**PRÉFÈTE
DE LA
CHARENTE**

**Direction régionale de l'environnement,
de l'aménagement et du logement
Nouvelle-Aquitaine**

**Arrêté préfectoral portant rejet de la demande d'autorisation environnementale
relative à l'exploitation d'une installation de production d'électricité
utilisant l'énergie mécanique du vent sur les communes de
Souvigné, Bessé, Brettes, Courcôme, Villefagnan
dit « Parc éolien de Feuillade »
(N°AIOT : 0100006024)**

Société des Eoliennes de Feuillade (VENTELYS)

Carte 1 : Situation du projet vis-à-vis des « ZPS à Outarde canepetière »

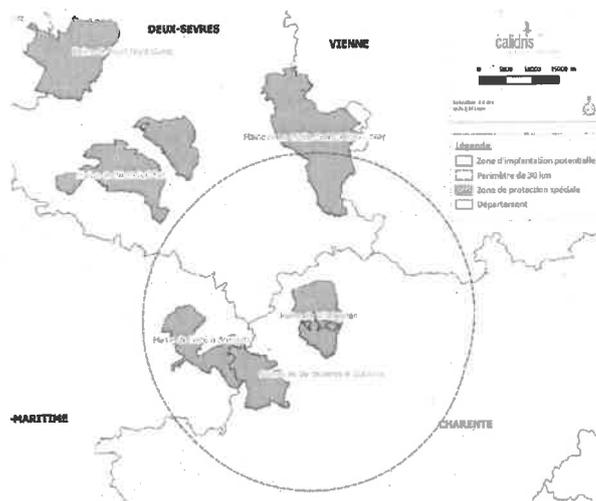
- au coeur du site Natura 2000 « Plaine de Villefagnan » (voir plan en annexe), zone de protection spéciale (ZPS) désignée au titre de la directive « oiseaux » dont les enjeux principaux sont les oiseaux de plaine (Outarde canepetière, Oedicnème criard, rapaces...) ;
- en partie dans la ZNIEFF de type I « Prairie de Leigne », ayant notamment pour intérêts majeurs l'avifaune (Courlis cendré, Outarde canepetière) ;

CONSIDÉRANT que le site Natura 2000 se trouve entre trois autres ZPS possédant les mêmes enjeux (Plaine de Niort Sud-Est, Plaine de Néré à Bresdon et Plaine de la Mothe-Saint-Héray-Lezay) et 1 ZNIEFF de type 2 « Plaine de Brioux et de Chef-Boutonne », identifiée comme une zone d'habitat de l'Outarde canepetière dans le Plan National d'Action (PNA) en faveur de l'Outarde et l'étude du MNHN (Pracontal N et al, 2020) ;

CONSIDÉRANT que par sa situation dans et entre plusieurs ZPS à enjeux « Oiseaux de plaine », le secteur d'étude possède un rôle écologique fonctionnel concernant les continuités écologiques (réservoirs et corridors) ;

Localisation des MAEC et mesures compensatoires (Outarde canepetière) à proximité des éoliennes projetées :

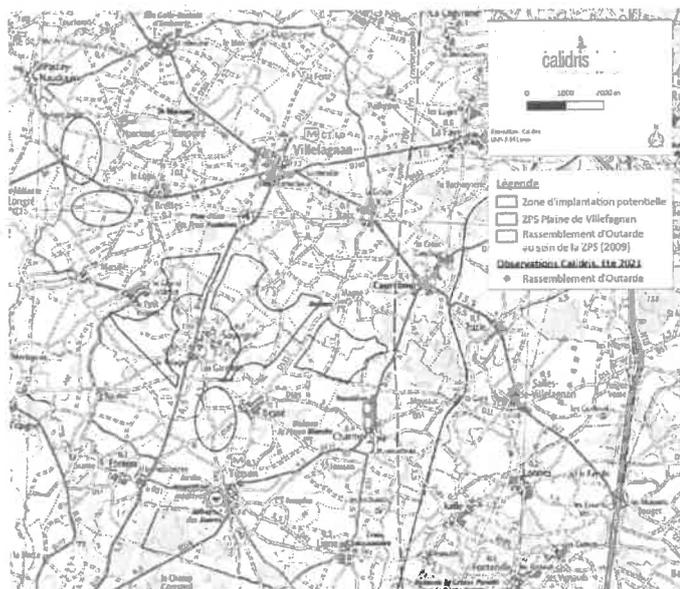
CONSIDÉRANT que plusieurs parcelles situées dans un rayon de 5 km autour du projet font l'objet de mesures agroenvironnementale et climatique (MAEc) et de mesures compensatoires en faveur de

l'avifaune de plaine dont l'Outarde canepetière, certaines parcelles en MAEc sont situées à moins de 500 m des mâts des éoliennes, la mise en place de ces mesures témoignant de l'importance du site pour la préservation de l'Outarde canepetière, et des enjeux forts présents sur la zone ;
